改善箇所説明図

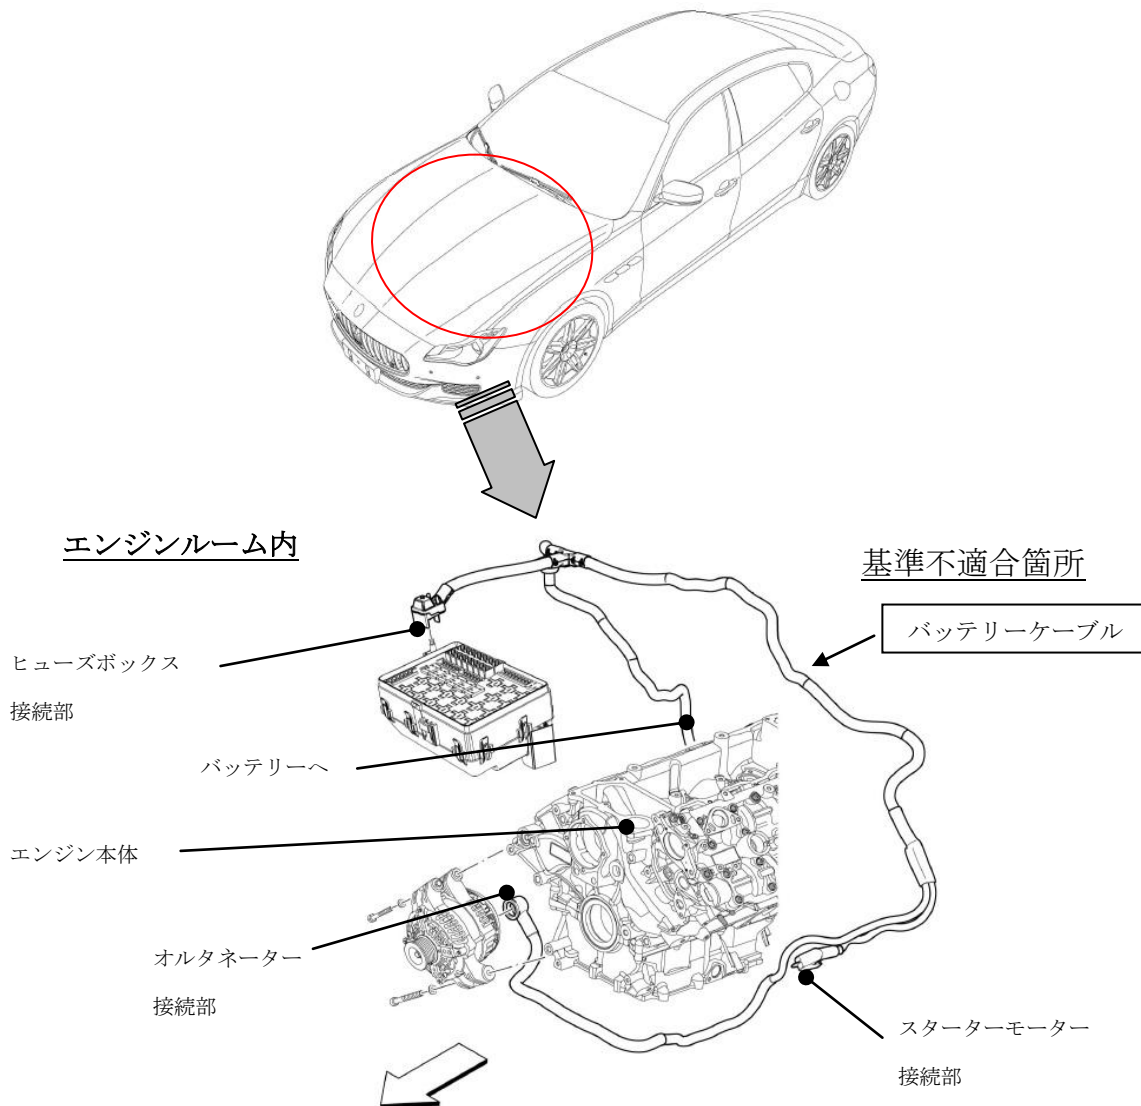
基準不適合箇所

スターターモーター、オルタネーター間のバッテリーケーブル内部の配線のかしめが不適切なため、当該配線が短絡し、徐々に焼損して煙が発生したりバッテリーケーブルが断線するおそれがある。

バッテリーケーブルが断線すると、オルタネーターによるバッテリーの充電が行われなため警告灯が点灯し、そのままの状態で使用を続けると、原動機が停止し再始動ができなくなる。

改善の内容

全車両、当該バッテリーケーブルを良品と交換する。その際、取り外したバッテリーケーブルを点検し、短絡によるダメージを確認する。ダメージが確認できた場合は、スターターモーター及びオルタネーターの動作確認し、正常に動作しないものは新品に交換する。
